CONSTANCIA DE NOTIFICACIÓN MEDIANTE PUBLICACIÓN DE AVISO

Auto No. 9674 del 02 de octubre de 2020

AUTO N° **09674**

“Por el cual se ordena el archivo de la solicitud de Licencia Ambiental iniciada a través del Auto 0892 del 8 de marzo de 2019 y se toman otras determinaciones”

Figura 4-1 Pasos y Aspectos Considerados para la Definición y Delimitación del Área de Influencia

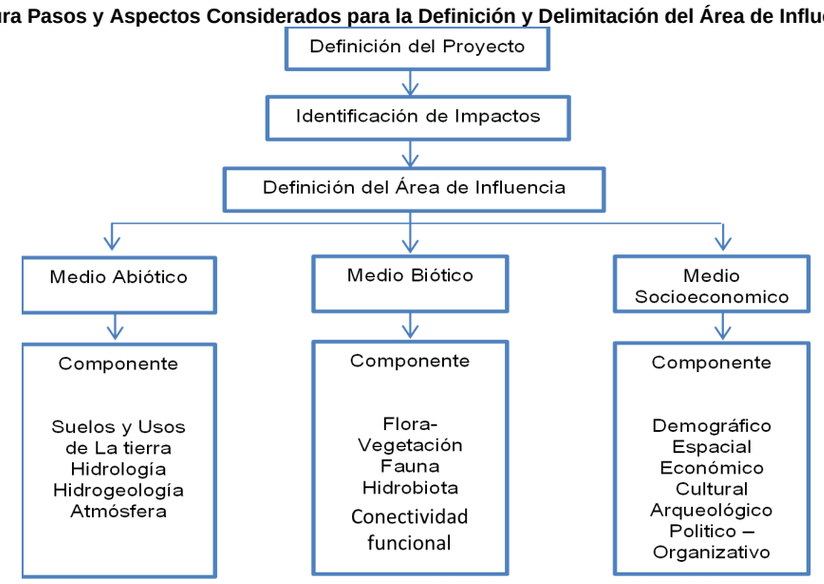
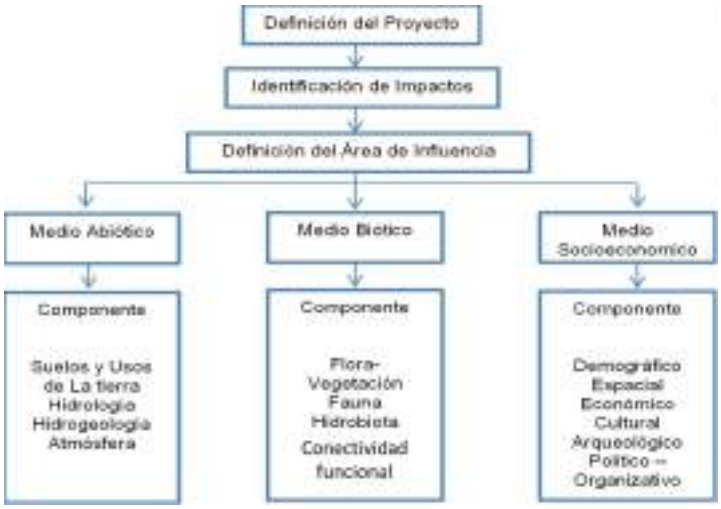
Con base en los resultados que fueron presentados en el capítulo 5.2.2.2 "Análisis de fragmentación y conectividad" del Estudio de Impacto Ambiental inicial (Radicado 2019022045-1-000), se encontró que en el tramo A-B del área de influencia del medio biótico se generaría un cambio principalmente por la construcción del depósito de relaves. El desarrollo de esta obra modificaría las condiciones actuales de la matriz del paisaje, le daría un carácter inhóspito a dicha zona y, suprimiría la permeabilidad y probabilidad de movilidad de la fauna entre áreas núcleo. En este sentido, las alternativas de movimiento de las especies se darían en zonas adyacentes que están por fuera del tramo mencionado, el cambio de esos flujos hace parte del dominio del impacto, por lo cual se generó el requerimiento 5, que se refiere a su ajuste teniendo en cuenta los resultados que fueron obtenidos sobre conectividad ecológica.

- En el escenario prospectivo de ejecución del proyecto, la sociedad sustenta la modificación en la conectividad ecológica dada la pérdida de cobertura natural, sin embargo, reconociendo que si bien esta variable influye en el hábitat de las especies seleccionadas y se relaciona al cambio evidente por el desarrollo del proyecto, también se presentó un amplio sustento del dominio de otras covariables sobre las cuales se identifica que recae una afectación por las obras y actividades que se desarrollarán, no solo en la etapa de construcción sino también en las etapas de operación y cierre. Estas afectaciones modifican la matriz del paisaje, y los parches y corredores son sensibles a ello.

Acorde con el planteamiento del proyecto, algunas obras y actividades que se desarrollarán en las etapas de construcción, operación y cierre tendrán una influencia en la condición actual de los elementos del entorno que suministra recursos a las especies representativas de la zona, por lo cual se reconoce un impacto que afectará la disponibilidad de hábitat y con ello la integridad ecológica en la zona.

Distinto a lo planteado por la sociedad, se encuentra que la afectación no solo está determinada por la modificación de 161,97 ha de cobertura vegetal, sino que las actividades (en las etapas de operación y cierre) que generan impacto sobre los cuerpos de agua y aumentan el tránsito en las vías, intervienen de manera directa y permanente sobre las condiciones del entorno, lo cual hace que el hábitat genere modificaciones, y por ende la estructura y función de los elementos que propician la conectividad ecológica.

El horizonte temporal de estos cambios se mantendrá por al menos 20 años, lo cual hace que las modificaciones generadas se consideren de gran influencia por la permanencia en su manifestación, y según la valoración del impacto tenderá a intensificarse.

En concordancia con lo anterior, dadas las debilidades en los análisis efectuados, existe un alto grado de incertidumbre en cuanto a los cambios en la composición y funcionalidad de los ecosistemas para evaluar la respuesta real del desplazamiento de las especies y la calidad de hábitat por la modificación en los ecosistemas presentes en el área. En este sentido no se tiene un planteamiento certero para el manejo del impacto, su escala de manifestación y su interacción con otros componentes que define la integridad ecológica, considerando adicionalmente, que los resultados obtenidos no representan la realidad actual de la región en cuanto al atributo de conectividad ecológica, lo cual lleva a cuestionar la trascendencia y el dominio del impacto, y como consecuencia, la delimitación actual del área de influencia.

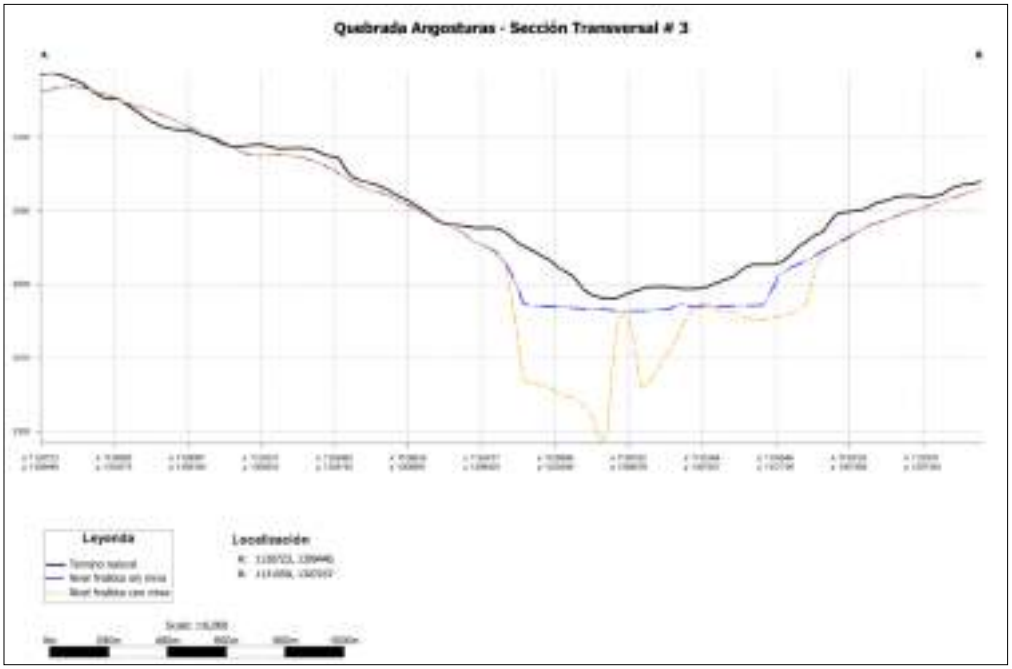
no analiza lo que representa la reducción del caudal base en los diferentes meses del año o en condiciones extremas como puede ser la presencia de un fenómeno de El Niño fuerte, o simplemente, durante los meses de menores precipitaciones del año. Tal ausencia de análisis tanto en la evaluación de los impactos como en los planes de manejo ambiental propuestos no permite un pronunciamiento respecto de sobre de la solicitud de la licencia ambiental del proyecto "Soto Norte".
